Saneamiento Urbano  
Montevideo  
Unidad Ejecutora

Licitación Pública Internacional  
**CONTRATACIÓN DE OBRAS**  
"Refuerzo del colector principal de la cuenca del Arroyo  
Mataperros"

**RESPUESTAS A PREGUNTAS RECIBIDAS Nº 1 A 22**

**11 de marzo de 2022**

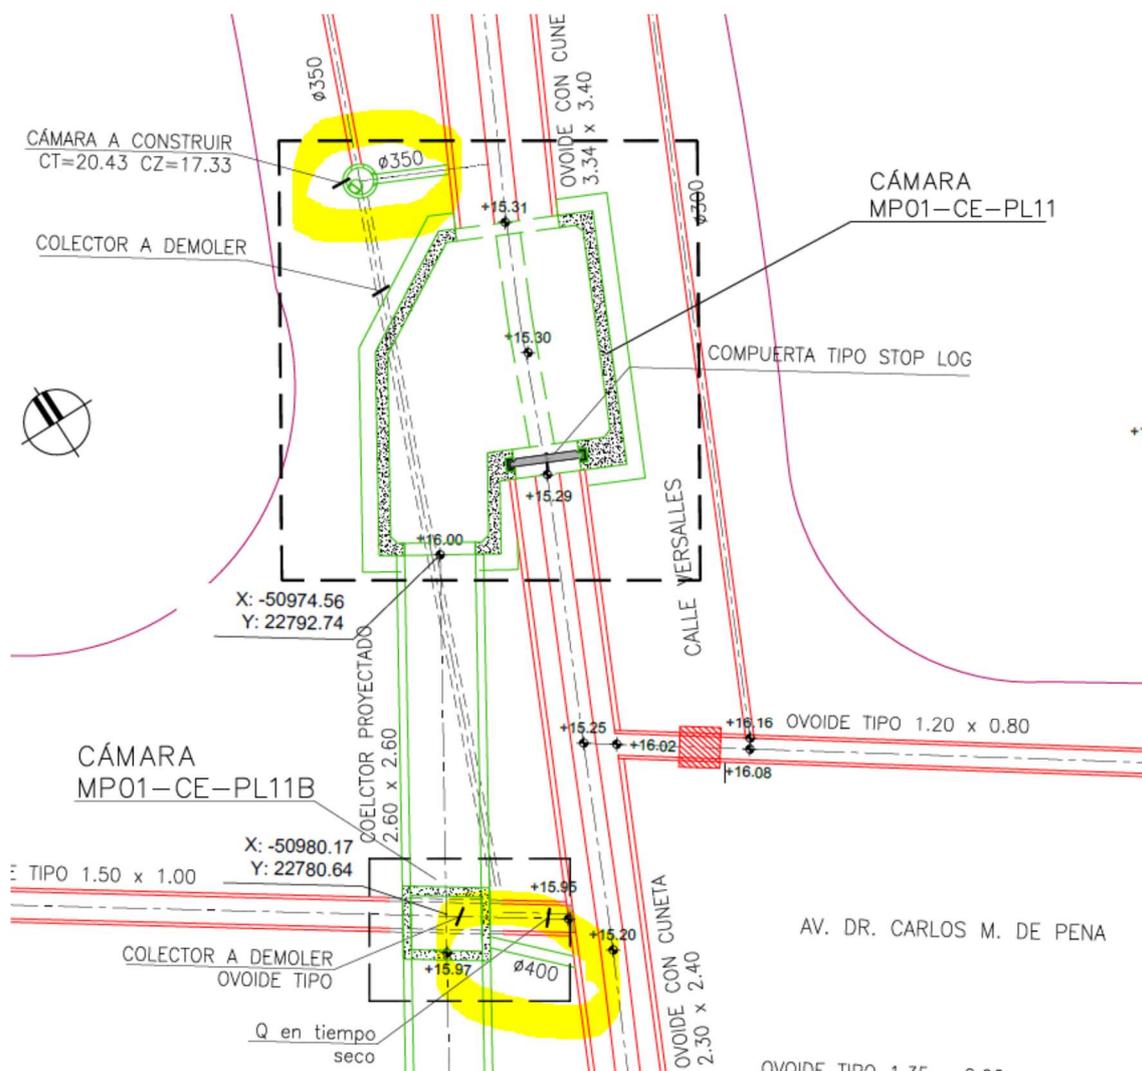
De acuerdo al Tomo II, página 220 del pdf, en el plano "REFUERZO DEL COLECTOR PRINCIPAL MATAPERROS - TRAMOS PSU VI SECTOR VERSALLES - MP01-CE-PL11 IMPLANTACIÓN GENERAL - PLANTAS" se puede apreciar en el detalle de implantación una cámara circular a construir, un caño  $\phi 350$  y otro  $\phi 400$ . Favor indicar si estos elementos mencionados se deben incluir en el rubro "MP. C. 03. 01 - MP01-CE-PL11 Versalles Prog 0.+000 m".

La cámara y conexión a construir aguas arriba de la cámara Versalles (CT=40,43y CZ=17.33) tendrá su conexión en tubería de PVC de diámetro 400 mm en lugar de 350 mm y su precio se debe incluir en el rubro MP.C.03.01, MP01-CE-PL11 Versalles Prog. 0.+000m

El precio de la conexión en PVC400 entre la cámara MP01-CE-PL11B y el ovoide existente se encuentra incluido en el rubro MP.C.03.02, MP01-CE-PL11 - Dr. María de Pena – Prog. 0+013 m.
